改善箇所説明図

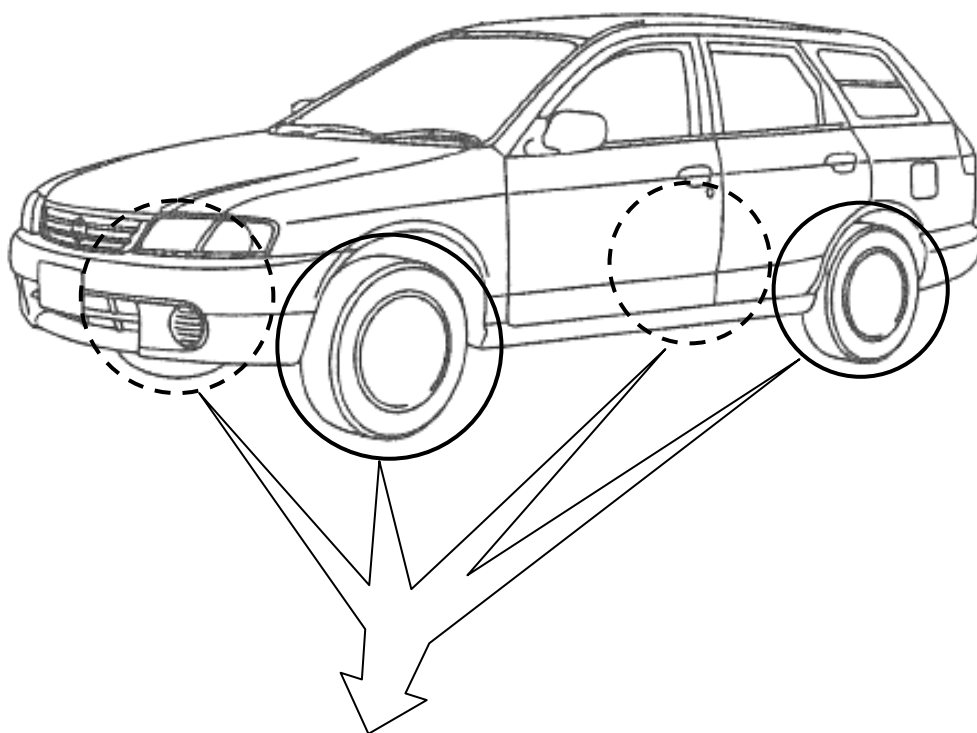
基準不適合発生箇所

タイヤ組み付け工程において、ホイールナットの締め付けが不適切なため、締付トルクが不足しているものがある。そのため、そのまま使用を続けると、当該ナットが緩んで異音が発生し、最悪の場合、脱輪するおそれがある。

改善の内容

全車両、当該ナットを規定のトルクで締め付ける。

識別：銀色のシールをモデルナンバープレートに貼る。
